**AVIS RELATIF À LA PROTECTION
CONTRE LES EVENTUELS EFFETS NOCIFS ET NUISANCES
PROVOQUÉS PAR LES RAYONNEMENTS NON IONISANTS
GÉNÉRÉS PAR DES ANTENNES ÉMETTRICES STATIONNAIRES**

Commune : LIEGE - Exploitant : PROXIMUS

Référence exploitant : 41CVL_01

Rapport n° 4419 / 2023

Figure 1 : Vue en plan des lieux de séjour et des points de contrôle

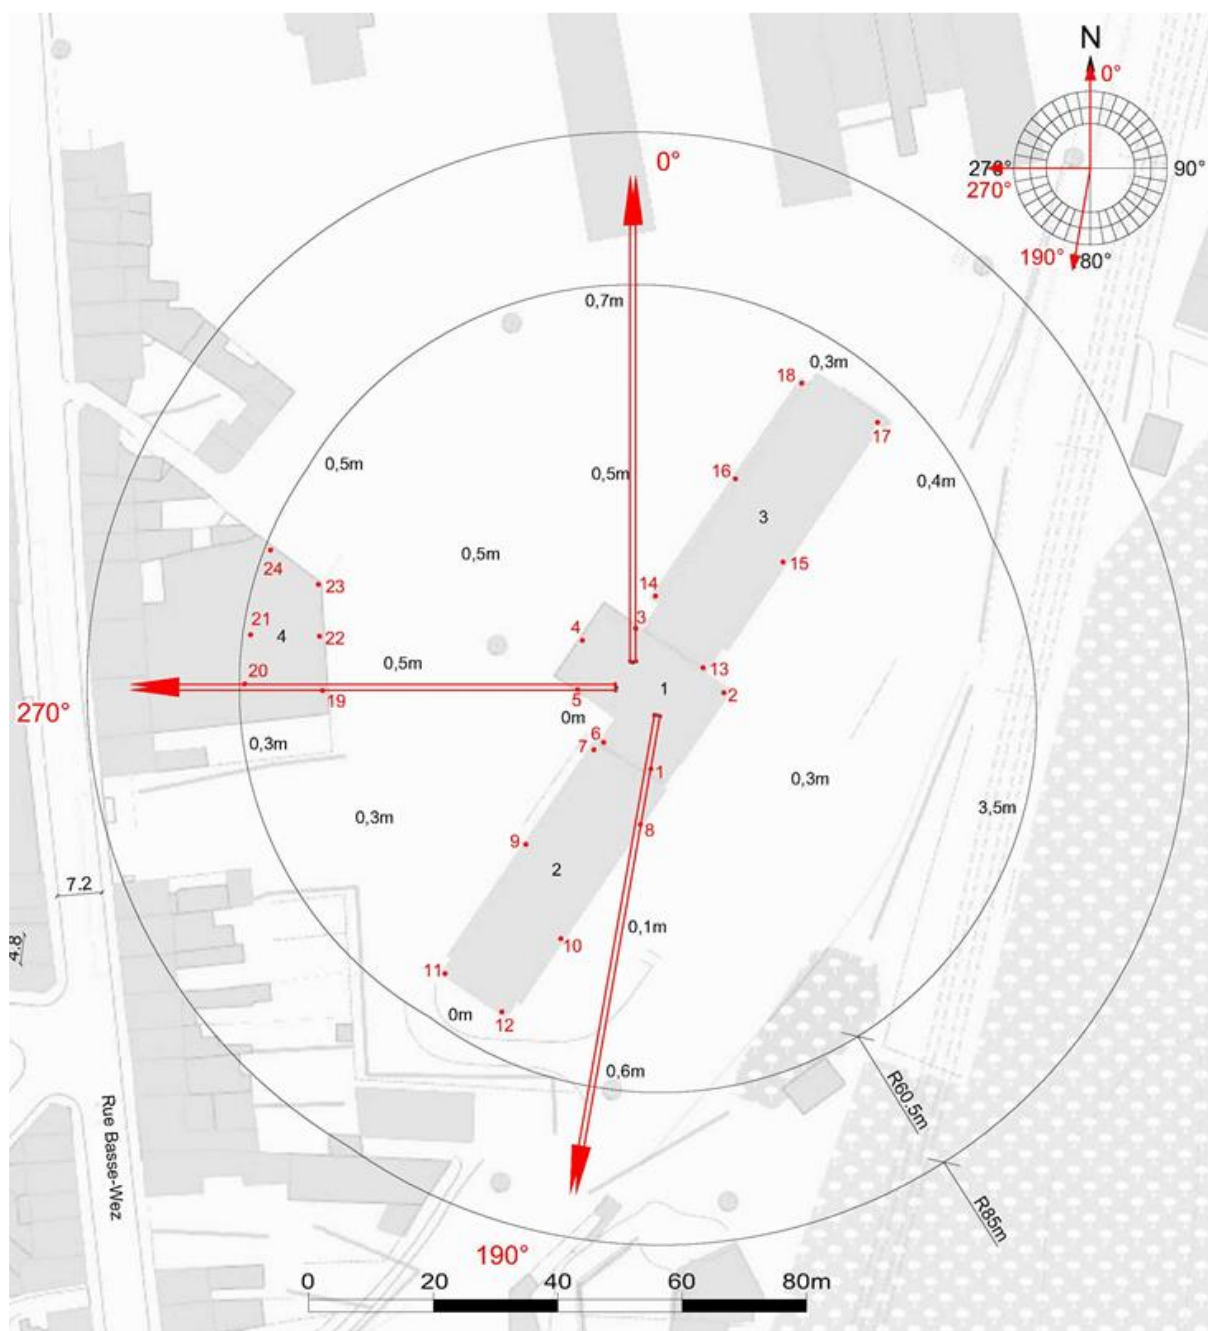
- le numéro du point de contrôle repris sur un des plans de la figure 1;
- le numéro du LS dans lequel se trouve le point de contrôle de la 1^{ère} colonne ;
- l'atténuation d'obstacle prise en compte pour le calcul de l'indice d'exposition dans le LS ;
- le résultat du calcul de l'indice d'exposition.

Figure 2 : Vue en plan des installations d'antennes dans un rayon de 300 mètres autour de l'installation faisant l'objet de la demande d'avis

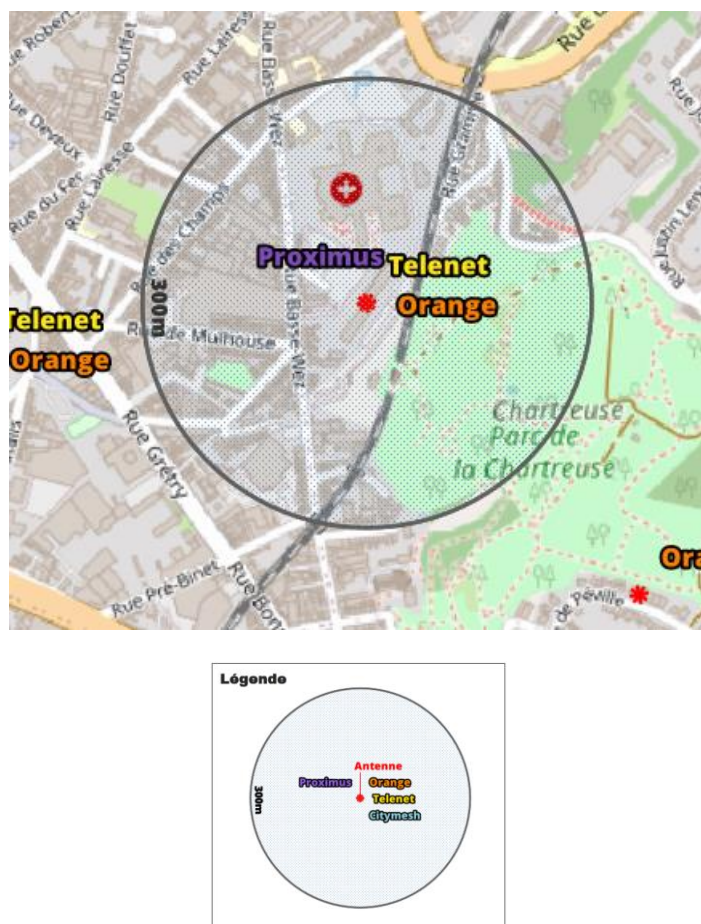
Compte tenu du nombre d'installations localisées dans la figure 2, il apparaît que l'intensité du rayonnement électromagnétique généré, dans les lieux de séjour situés à proximité de l'installation référencée dans le paragraphe 2, par l'ensemble des antennes émettrices stationnaires de l'ensemble des exploitants du même site d'antennes émettrices stationnaires respecte la limite fixée à l'article 4, § 2 du décret.
